Grenndarkynning á Hreinsistöð í Höfnum

15. september 2025

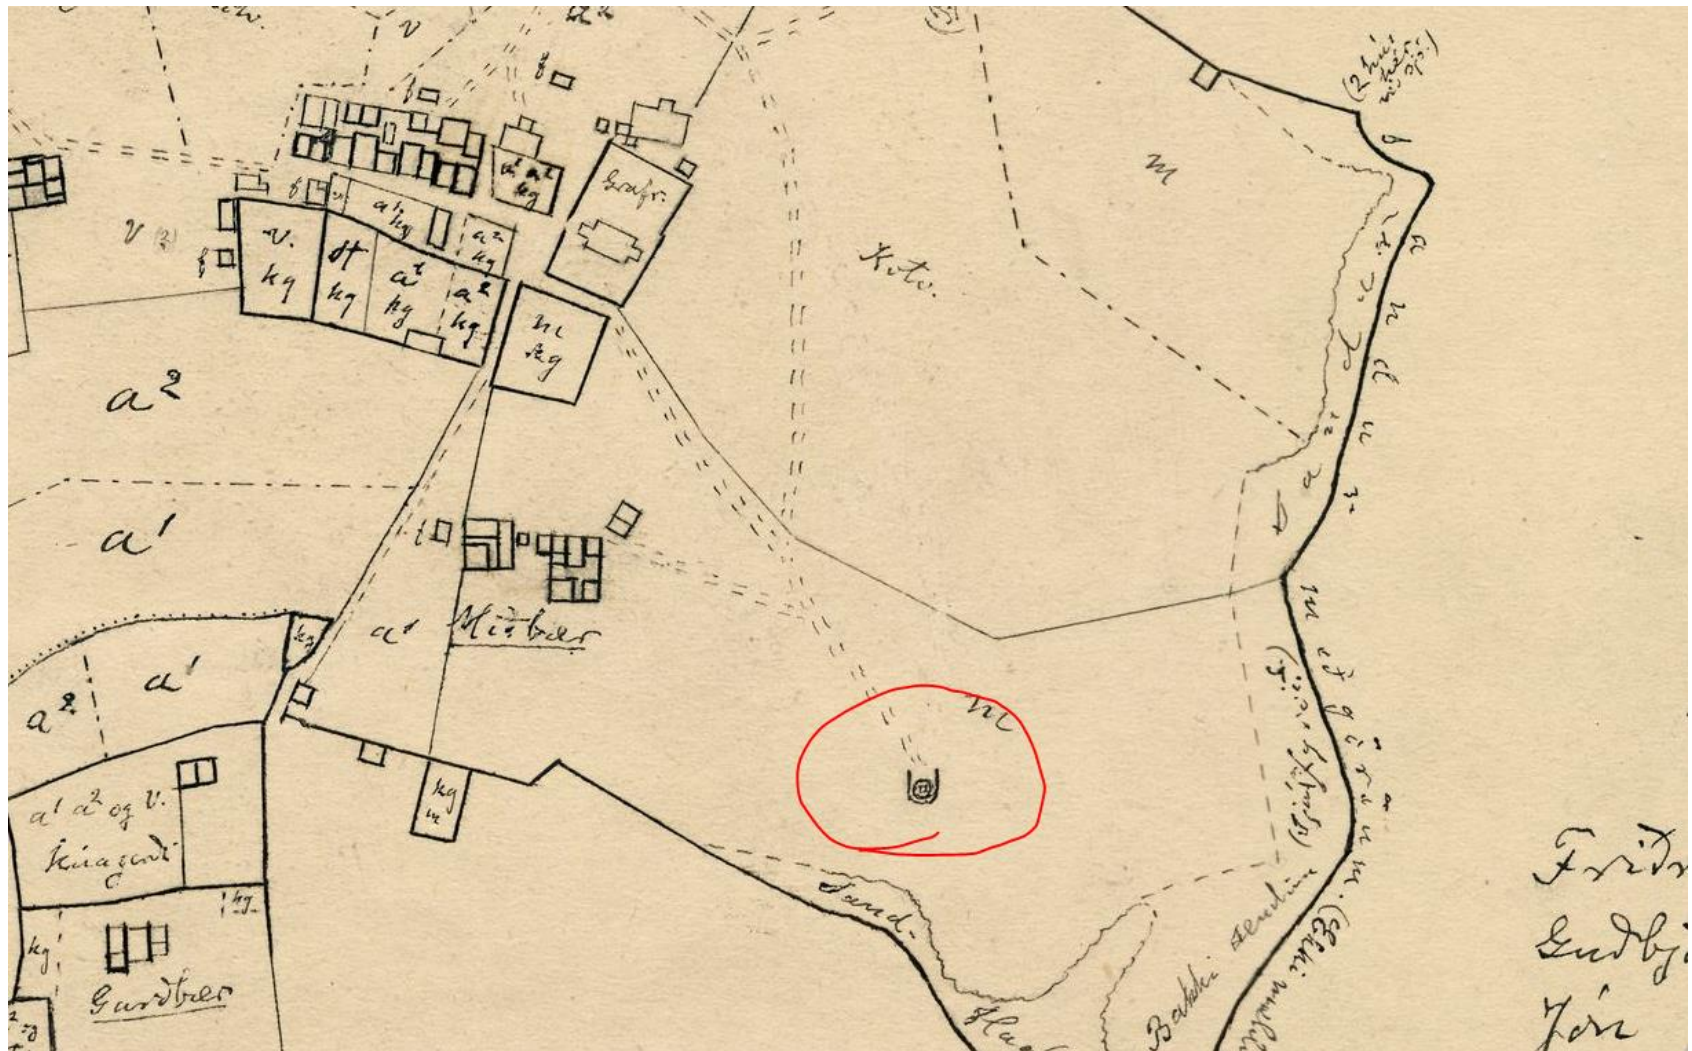
umsagnaraðili	samantekt	viðbrögð
Dóróthea Júlfa Siglaugsdóttir	Mig langar til þess að fá svör við nokkrum spurningum vegna máls nr. 1099/2025 um hreinsistöð í Höfnum. Í fyrsta lagi, hver sækir um þetta byggingaleyfi? Það kemur ekki fram í gögnunum eftir því sem ég best fæ séð. Í öðru lagi, hvers vegna er þetta aðeins fyrir 'hluta byggðarinnar' (85 persónueiningar) og þá hvaða hluta nákvæmlega? Í þriðja lagi; er þá reiknað með að annað skólp en það sem fer í þessa dælustöð renni áfram óhreinsað út í sjó? Athugasemd í skipulagsgátt: Hreinsistöð fyrir fráveitu er löngu tímabær fyrir Hafnir enda óásættanlegt að skólp renni óhreinsað út í sjó. Hins vegar er það illskiljanleg ráðstöfun að ráðast eigi í framkvæmd sem eingöngu er fyrir hluta byggðarinnar. Ef farið í slíka framkvæmd á annað borð er eðlilegt að hún sé fyrir alla byggðina fremur en aðeins hluta hennar þar sem skólp rennur þá enn óhreinsað út í sjó. Staðsetning á miðju fornminja- og útivistarsvæði er sömuleiðis kostur sem hlýtur að vera mun síðri en að finna stöðinni stað sem fjærst	Fráveita Reykjaneshæjar mun bera ábyrgð á framkvæmdinni og Veitustjóri verður tengiliður. Nýja hreinsistöðin mun þjónusta alla byggð innan þess rauða ramma sem sýndur er á myndinni hér að neðan. Byggð utan þessa ramma er ýmist með rotþrær, eða þarf að skoða minni hreinsilausnir á útrásum frá þeirri byggð í framhaldi af þessari framkvæmd. Samkvæmt mati sérfræðinga og HES er þessi lausn sú hagkvæmasta og best til þess fallin að mæta þörfum Hafna. Hreinsistöðvar af stærri gerðum sem eru hannaðar fyrir að minnsta kosti nokkur hundruð persónueininga eru því ekki taldar fýsilegur kostur fyrir Hafnir. Nýja hreinsistöðin mun þjónusta alla byggð innan þess rauða ramma sem sýndur er á myndinni hér að neðan. Byggð utan þessa ramma er ýmist með rotþrær, eða þarf að skoða minni

Þjónustuvegur frá Kirkjuvogi

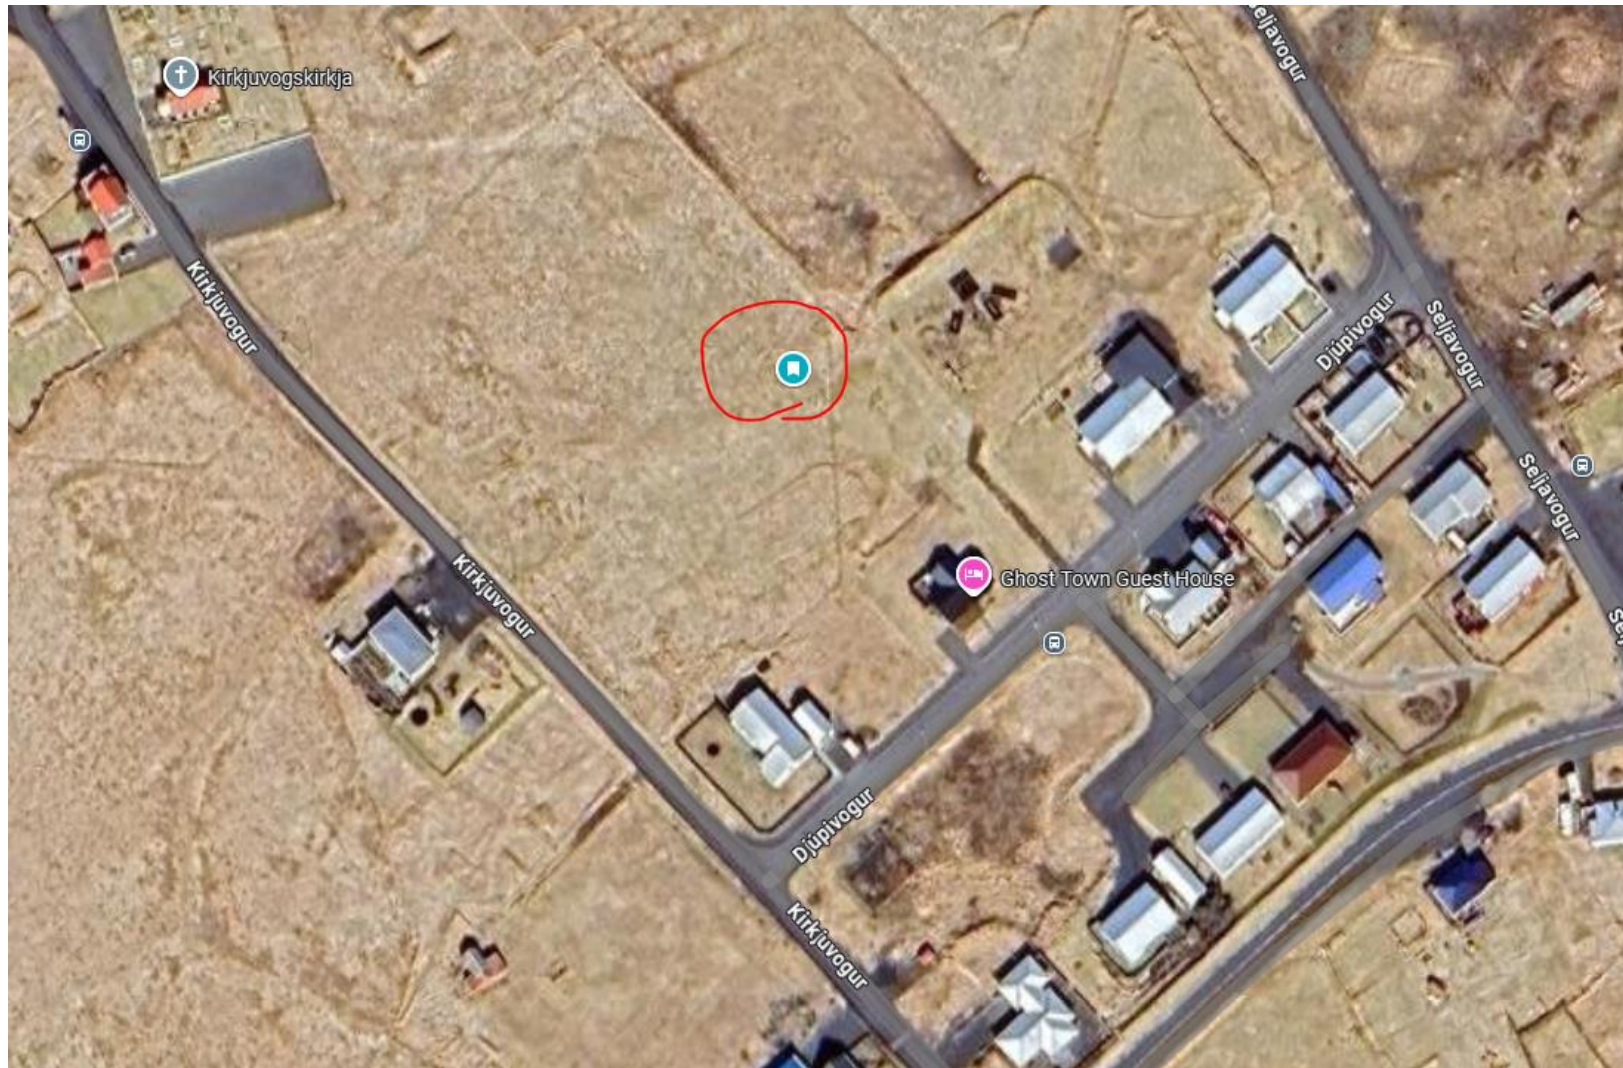
deiliskipulag verði samþykkt með fyrirvara um mótvægisáðgerð vegna rask á fótboltavellinum. Deiliskipulagstillagan sem hér er veitt umsögn við fjallar ekki um mögulegan hávaða tæknibúnaðar í hreinsistöðinni eða fjölda ökutækja sem búist er við að aki um þjónustuvegin. Ég óska eftir að tillagan verði endurskoðuð og að fjallað verði um fleiri þætti sem tengjast sjálfbærni.	Nefna má að ekki hlýst mikil umferð vegna þjónustu við stöðina. Umferð sem af henni hlýst er þjónustubifreið sem sér um að tæma stöðina og viðhalda einu sinni á ári.
Sveinn Enok Jóhannsson	Kotvogsbrunnur eitt helsta vatnsból í Höfnum frá árinu 1750, grafið og hlaðið af Tómasi frá Fuglavík. Tómas bjó í Miðbæ í Kirkjuvogslandi í Höfnum. Ég tel mig hafa stikað út brunninn og hann er í mikilli hættu ef þessi þjónustuvegur verður byggður þar sem hann er áætlaður. Hjalagt í viðhengi er túnakort frá árinu 1918, einnig staðsetning brunnsins frá mér á google maps korti.	Reykjanesbær er sammála því að ígrunda þarf vel hvar áætlaður þjónustuvegur er lagður og mikilvægt sé að huga að og raska ekki fornminjum. Til skoðunar er að færa þjónustuveg svo hann liggi meðfram bílastæðum Kirkjuvogskirkju. Hinsvegar, ef þjónustuvegur yrði frá Djúpavogi á milli fótboltavallar og leikvallar myndast sá möguleki á því að bæta í leiðinni aðgengi og ásýnd yfir Kotvogsbrunni. Meðfram framkvæmdum væri hægt að malbika að og bæta við lýsingu kringum brunninn. Þjónustuvegurinn myndi því ekki einungis nýtast til að þjónusta áætlaða hreinsistöð en einnig sem bætt leið að Kotvogsbrunni, fótboltavelli og að útivistar og leiksvæði þar í kring.
